# Verslag huishoudelijke elektrische installatie op laagspanning en zeer lage spanning

| Referentie: **004-20260608-01** | Datum controle: **08/06/2026** |

| Adres installatie: | **Scharent 129, 3150 - Haacht** | Nummer teller(s): | **1sag1200458155** |

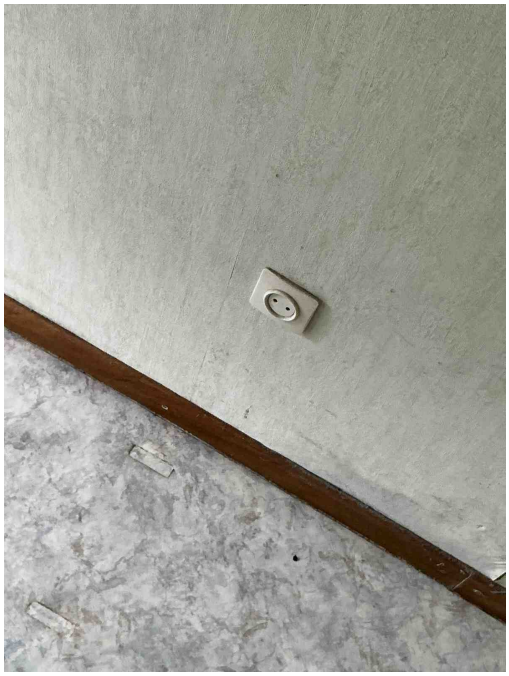
**T23** - Het elektrisch materiaal is beschadigd. (Boek 1: 1.4.1.3).
*Opmerking: Oa slaapkamer 1*

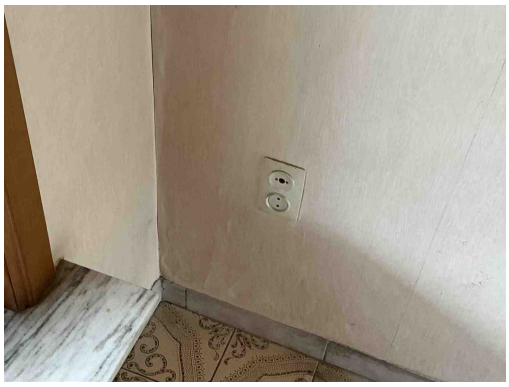
**T11** - De contactdozen waarvan de toegekende stroomsterkte maximaal 16A en de toegekende spanning maximaal 250V bedraagt en niet bedoeld zijn voor de voeding van een of meerdere verbruikstoestellen voor een specifiek doel en niet geplaatst zijn in of op schakel- en verdeelborden, beschikken niet of IPXX-D (incl. gemeenschappelijke delen residentieel geheel) (Boek 1: 4.2.2.3/5.3.5.2).
*Opmerking: Oa slaapkamer 1*

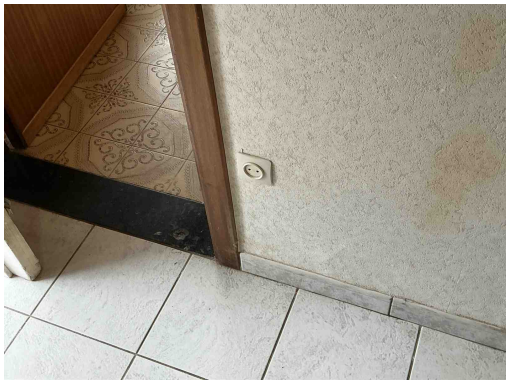
**A20** - Er bevindt zich een contactdoos zonder beschermingsgeleider in de elektrische installatie. Deze is niet geplaatst achter een differentieelstroombeschermingsinrichting met grote (max. 30mA) of zeer grote (max. 10mA)gevoeligheid.
*Opmerking: Oa slaapkamer 1,2,keuken,..*

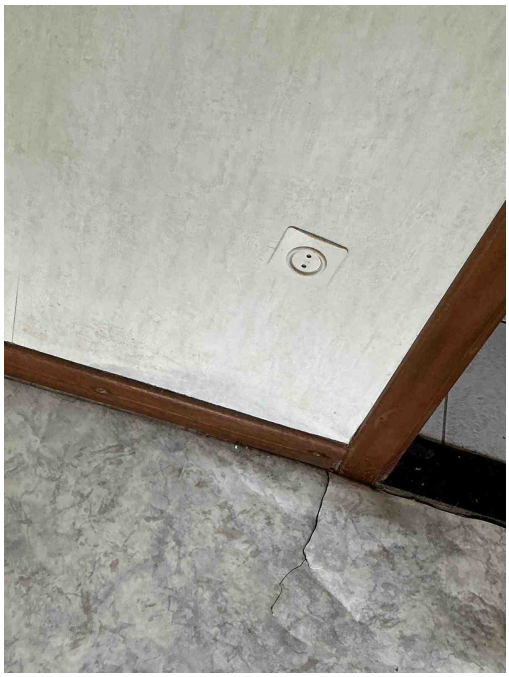
**A20** - Er bevindt zich een contactdoos zonder beschermingsgeleider in de elektrische installatie. Deze is niet geplaatst achter een differentieelstroombeschermingsinrichting met grote (max. 30mA) of zeer grote (max. 10mA)gevoeligheid.
*Opmerking: Oa slaapkamer 1,2,keuken,..*

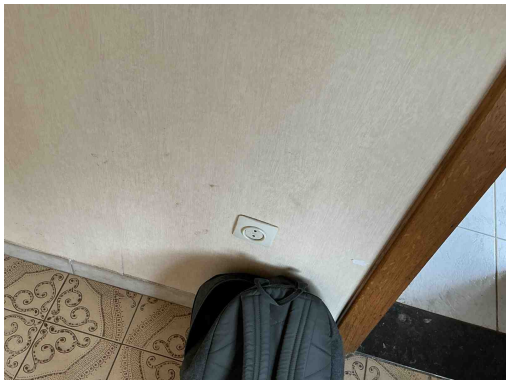
**A20** - Er bevindt zich een contactdoos zonder beschermingsgeleider in de elektrische installatie. Deze is niet geplaatst achter een differentieelstroombeschermingsinrichting met grote (max. 30mA) of zeer grote (max. 10mA)gevoeligheid.
*Opmerking: Oa slaapkamer 1,2,keuken,..*

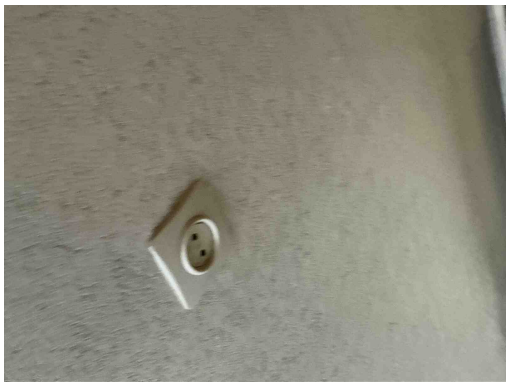
**A20** - Er bevindt zich een contactdoos zonder beschermingsgeleider in de elektrische installatie. Deze is niet geplaatst achter een differentieelstroombeschermingsinrichting met grote (max. 30mA) of zeer grote (max. 10mA)gevoeligheid.
*Opmerking: Oa slaapkamer 1,2,keuken,..*

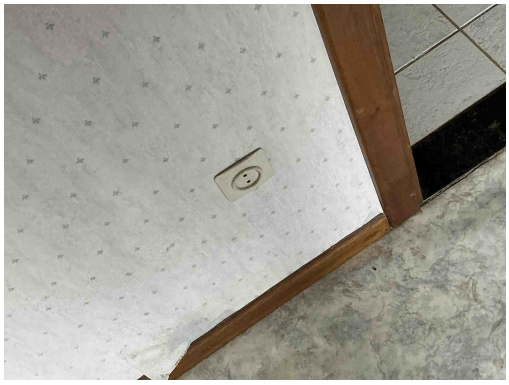
**A20** - Er bevindt zich een contactdoos zonder beschermingsgeleider in de elektrische installatie. Deze is niet geplaatst achter een differentieelstroombeschermingsinrichting met grote (max. 30mA) of zeer grote (max. 10mA)gevoeligheid.
*Opmerking: Oa slaapkamer 1,2,keuken,..*

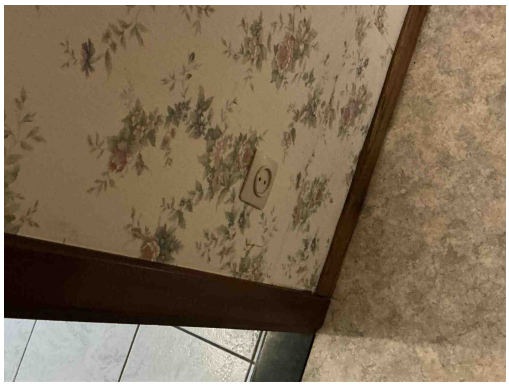
**A20** - Er bevindt zich een contactdoos zonder beschermingsgeleider in de elektrische installatie. Deze is niet geplaatst achter een differentieelstroombeschermingsinrichting met grote (max. 30mA) of zeer grote (max. 10mA)gevoeligheid.
*Opmerking: Oa slaapkamer 1,2,keuken,..*

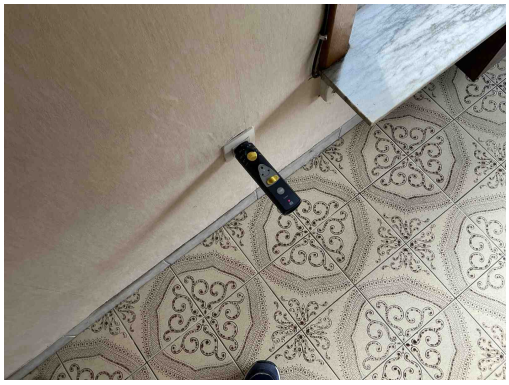
**A20** - Er bevindt zich een contactdoos zonder beschermingsgeleider in de elektrische installatie. Deze is niet geplaatst achter een differentieelstroombeschermingsinrichting met grote (max. 30mA) of zeer grote (max. 10mA)gevoeligheid.
*Opmerking: Oa slaapkamer 1,2,keuken,..*

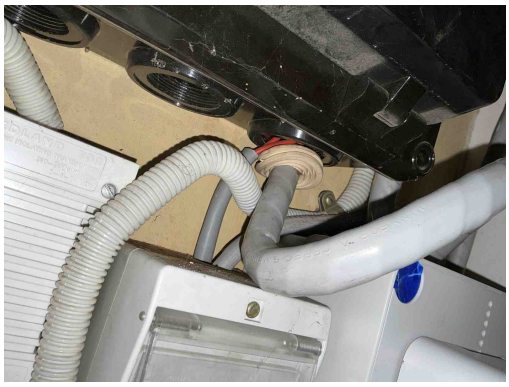
**A16** - Er is geen continuïteit van de beschermingsgeleider van de contactdoos (Boek 1: 5.4.3.4).
*Opmerking: Oa living*

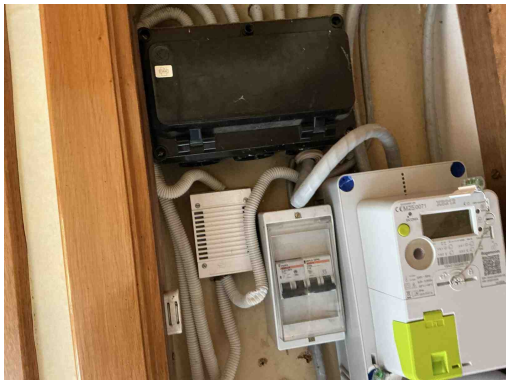
**C21** - Het gebruik van geleiders van het type VOB, zonder bijkomende afscherming is niet toegestaan (Boek 1: 5.2.9.6).
*Opmerking: Oa naast het bord*

**B17** - De voedingsspanning is niet op elk bord vermeld (Boek 1: 3.1.3.3).
*Opmerking: Oa. Bord 1,2*

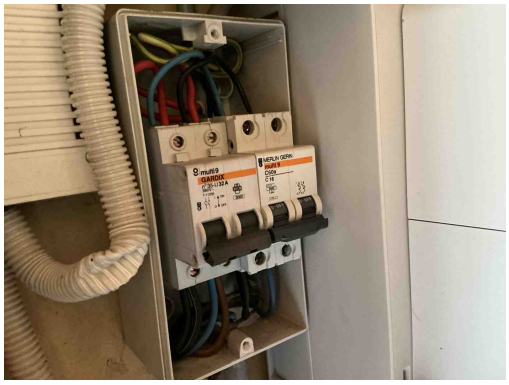
**I01** - De waarde van de isolatieweerstand per kring dient tenminste 0,50 Mohm (1000 x Utest) te zijn (Boek 1: 6.4.5.1).
*Opmerking: Oa automaten bord 2*

**I01** - De waarde van de isolatieweerstand per kring dient tenminste 0,50 Mohm (1000 x Utest) te zijn (Boek 1: 6.4.5.1).
*Opmerking: Oa automaten bord 2*

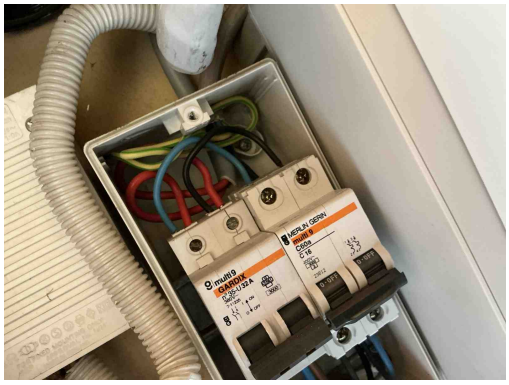
**D08** - De nodige markeringen op de beveiligingstoestellen ontbreken of zijn onleesbaar (Boek 1: 5.3.5.5).
*Opmerking: Oa bord 1*

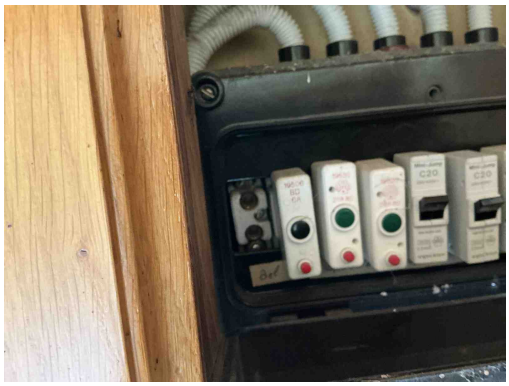
**T21** - Het elektrisch materieel is niet geplaats volgens de voorschriften van de fabrikant/ regels van goed vakmanschap . (Boek 1: 1.4.1.3)
*Opmerking: Oa bord 2*

**B30** - De houder van de beveiliging in een huishoudelijke ruimte is niet voorzien van aangepaste kalibreerelementen (Boek1: 5.3.5.5).
*Opmerking: Oa bord 1*

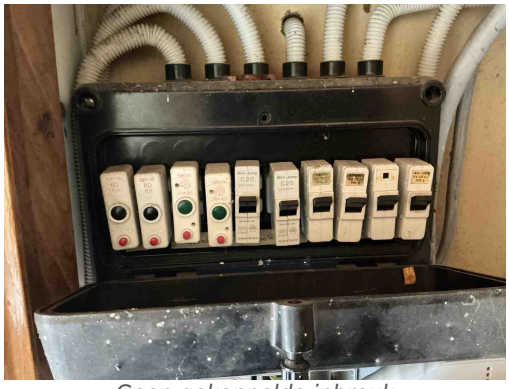
**B26** - Het elektrisch bord kon niet gedemonteerd worden (Boek 1: 5.3.5.1).
